軽微な変更届

開発協議申出書 受付番号	第 6-0617 号
開発構想の名称	(仮称) 中野信子・中野美希子様共同住宅新築工事
開発事業区域 の位置	宝塚市 川面一丁目207番1、208番1、209番1
協定締結年月日	年 月 日
標識の修正(予定)日	令和 7 年 3 月 18 日
変 更 の 理 由	各課協議に伴う計画変更 開発事業者要望による既設戸建階段幅を変更
変更箇所一覧(項目が多い場合は同様式の別紙で提出してください。)	
変更項目	新 旧
次頁に示すとおり

変更箇所一覧

設計 年 月 日	大東建託(株) 芦屋支店 一級建築士事務所 北川 貴之	管理建築士 一級建築士登録 第373172号 北川 貴之	図面番号	工事名称 No. 0281935-01 中野 信子様 中野美希子様共同住宅新築工事
図面名称 土地利用計画平面図				縮尺 S=1/200

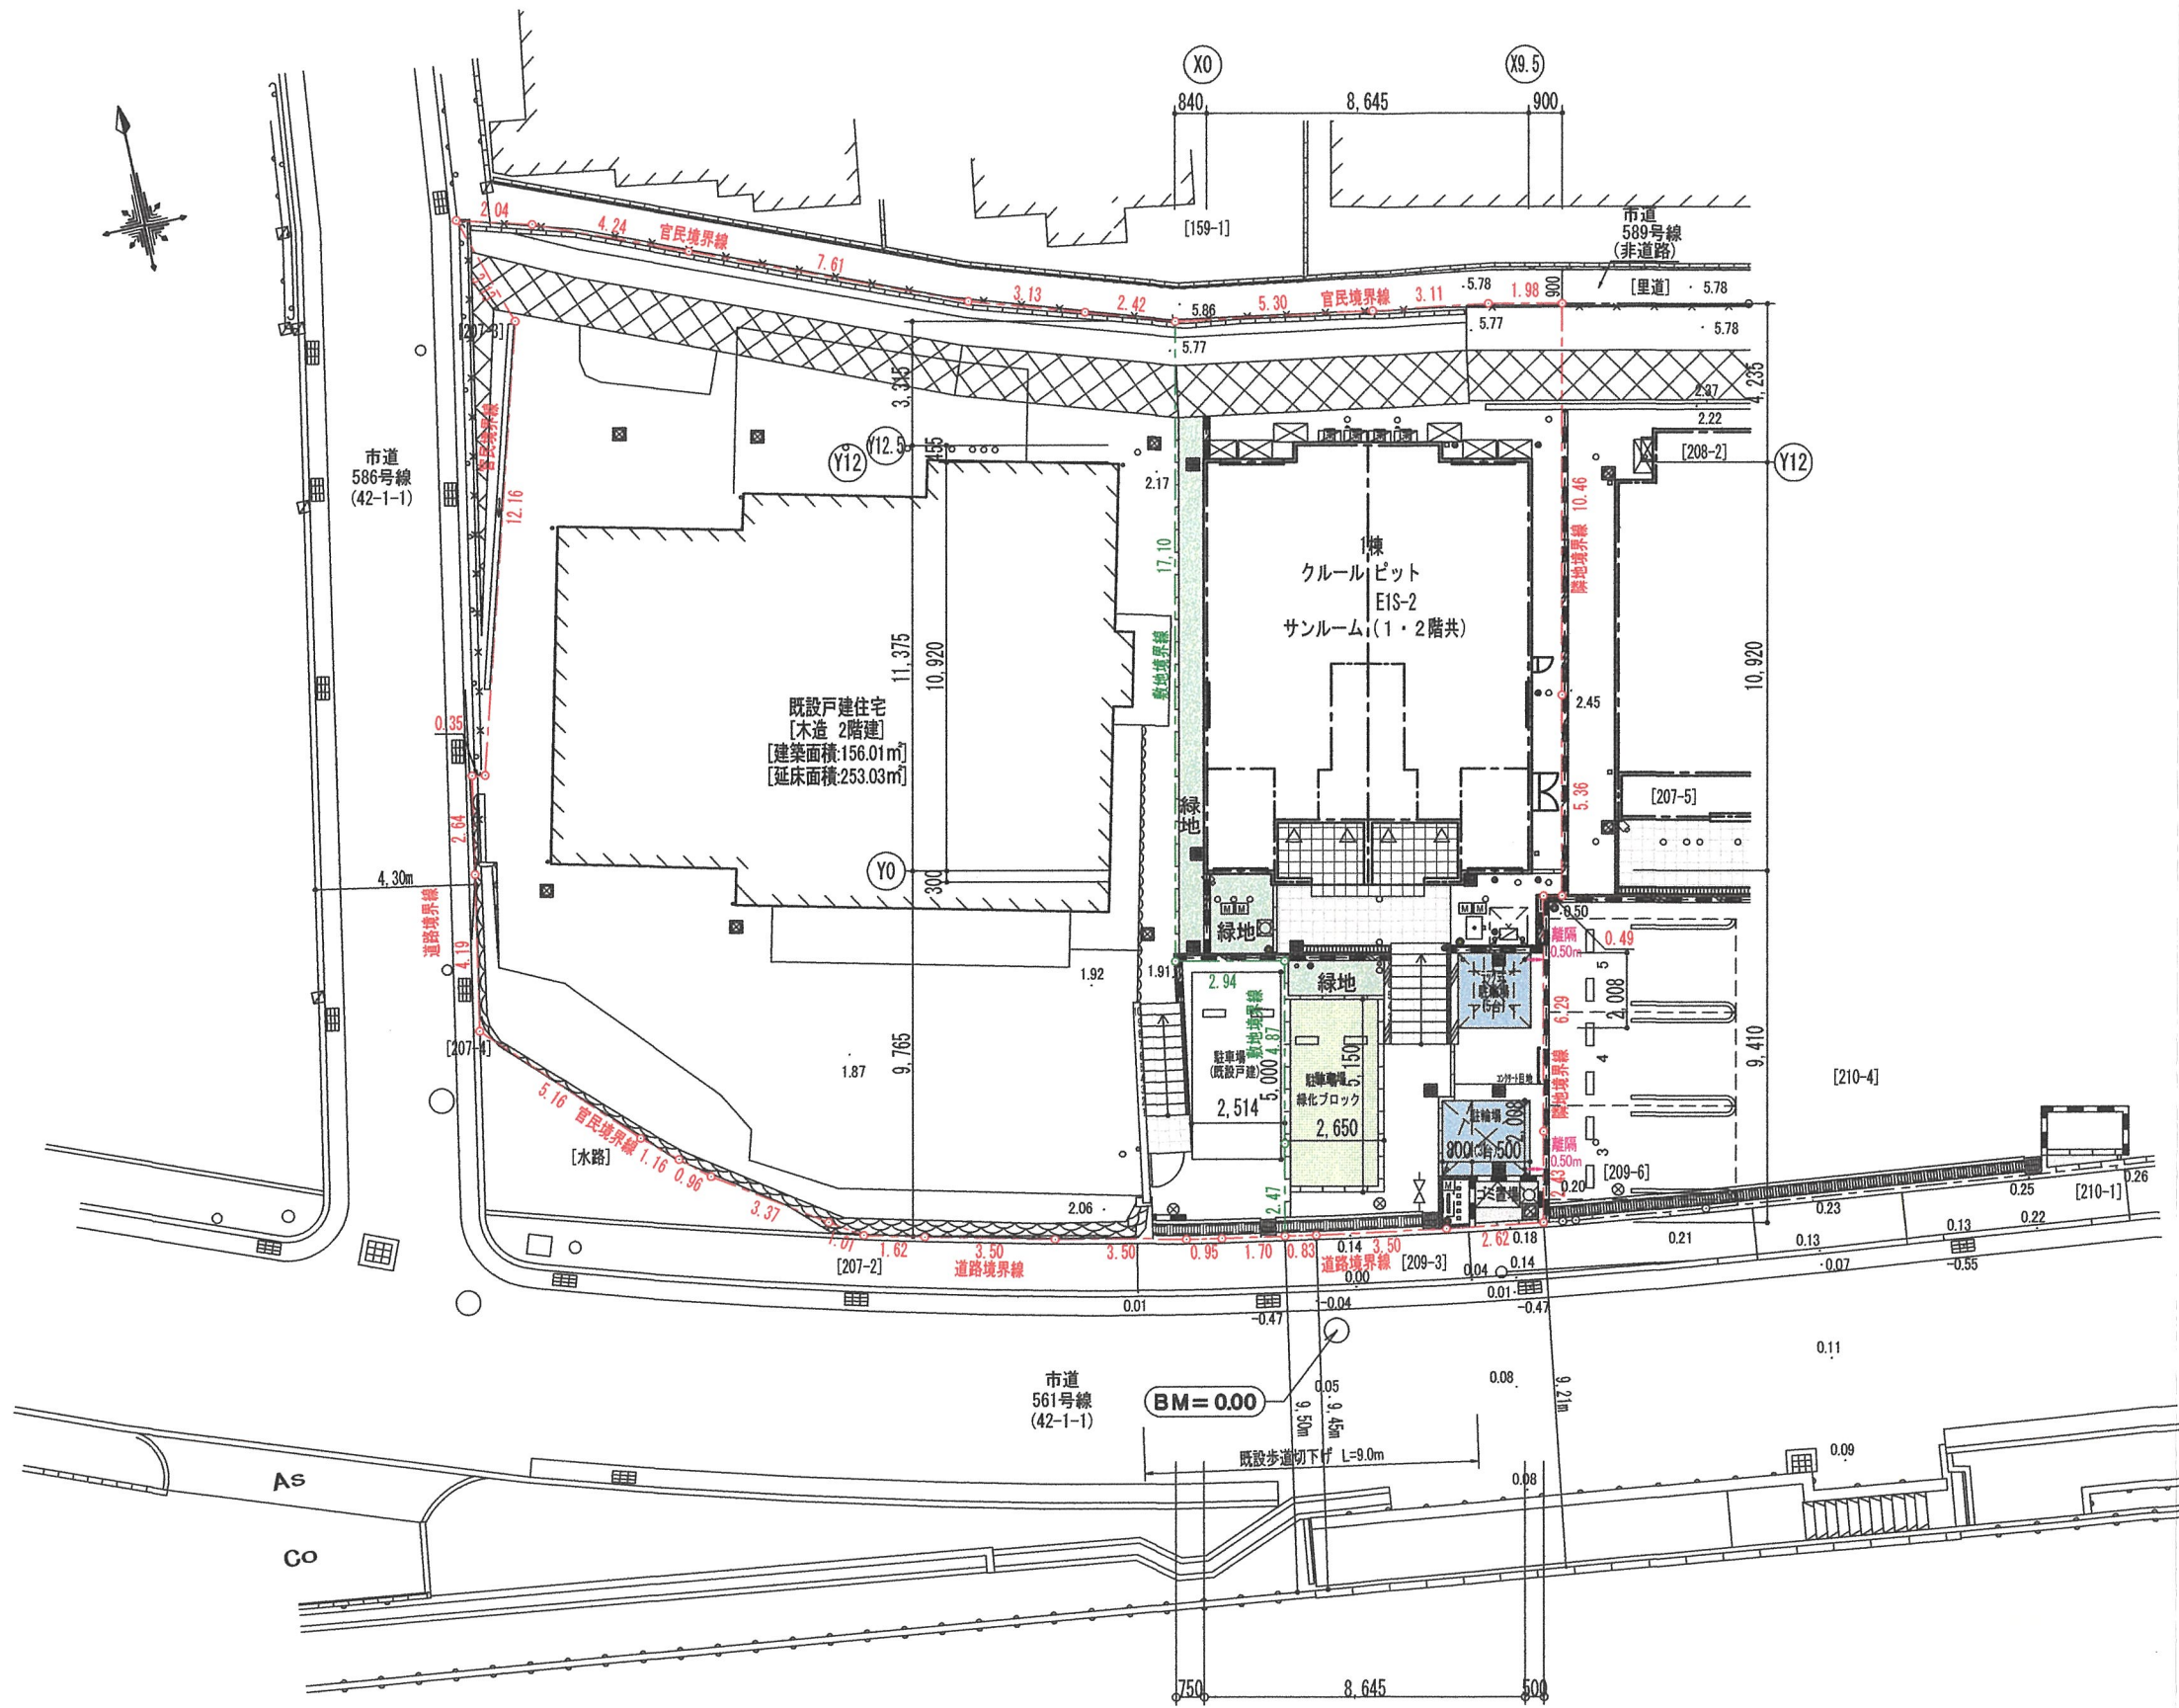
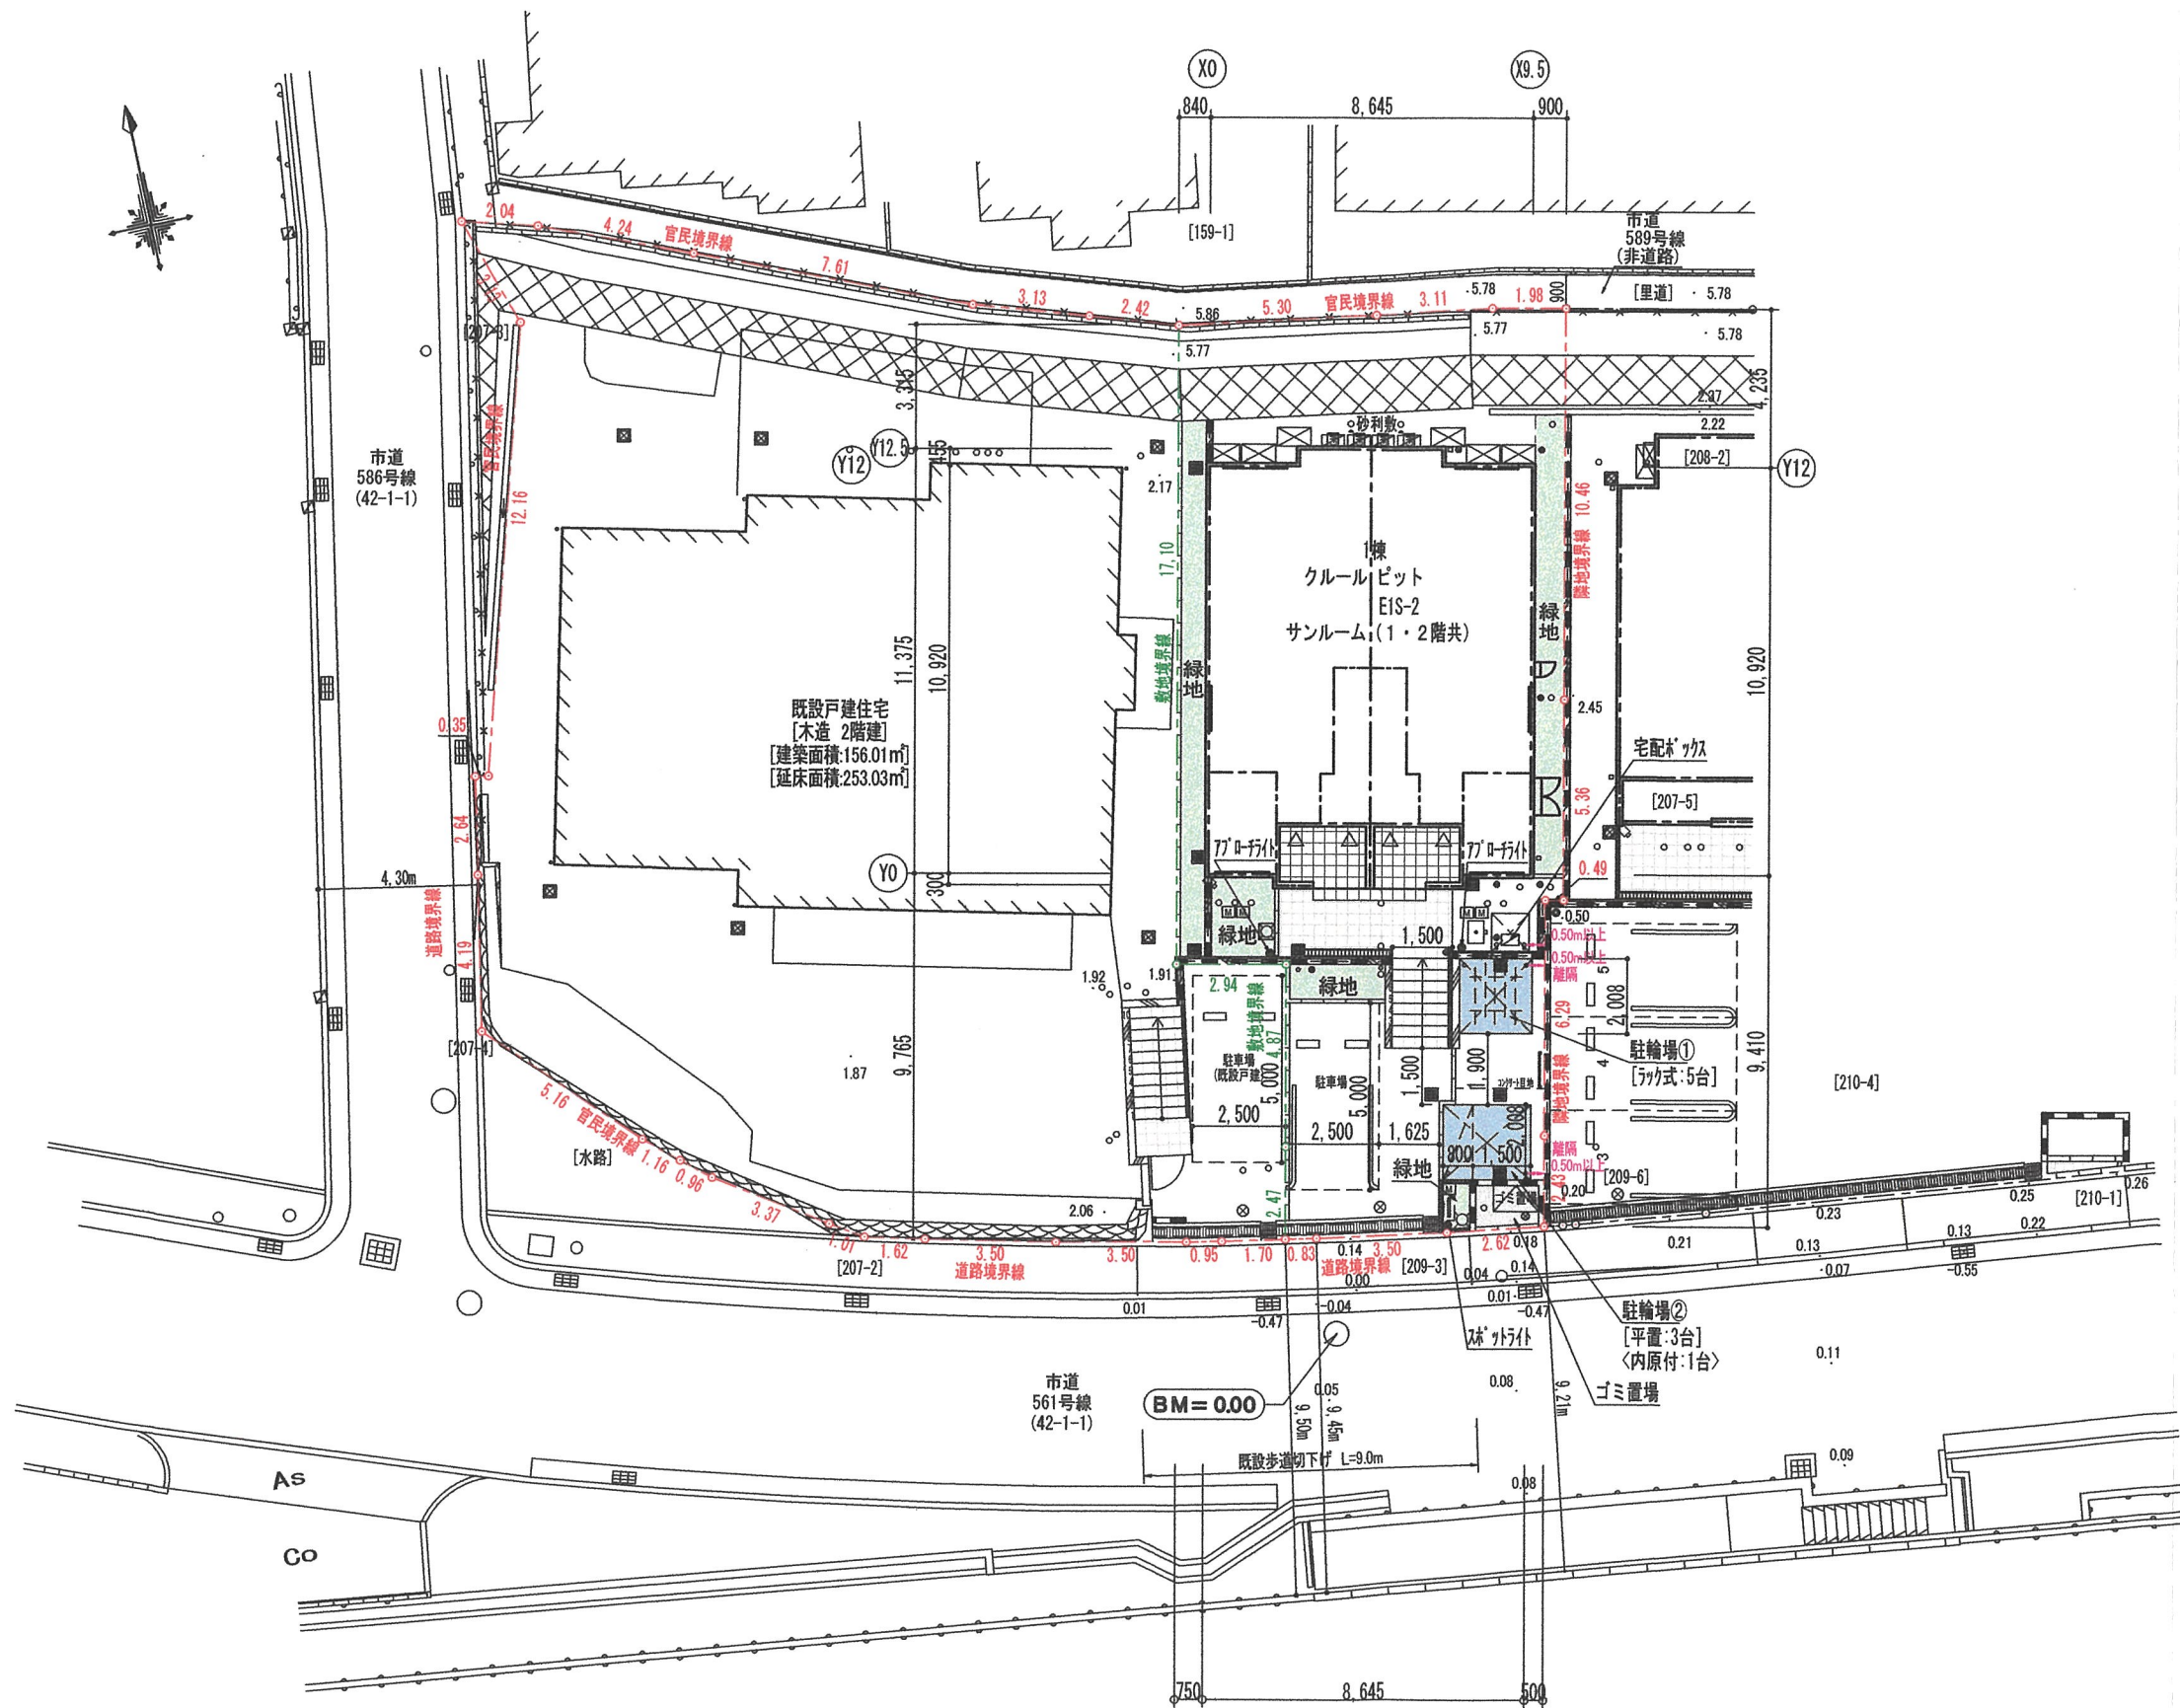
変更項目	新	旧
①	緑地計画変更 [公園河川課]	緑地計画追加 緑化ブロック廃止	砂利敷など 駐車場部：緑化ブロック
②	擁壁位置変更	南側へ 0.05m程度移動	L型擁壁 H=2400
③	既設戸建住宅階段幅変更	B=1.50m	B=1.00m
④	上記に伴い擁壁計画変更	新設L型擁壁 H=2250 追加	既設擁壁利用
⑤	汚水及び雨水計画変更 [給排水設備課（下水）等]	ゴミ置場排水を汚水排水など	ゴミ置場排水を雨水排水など
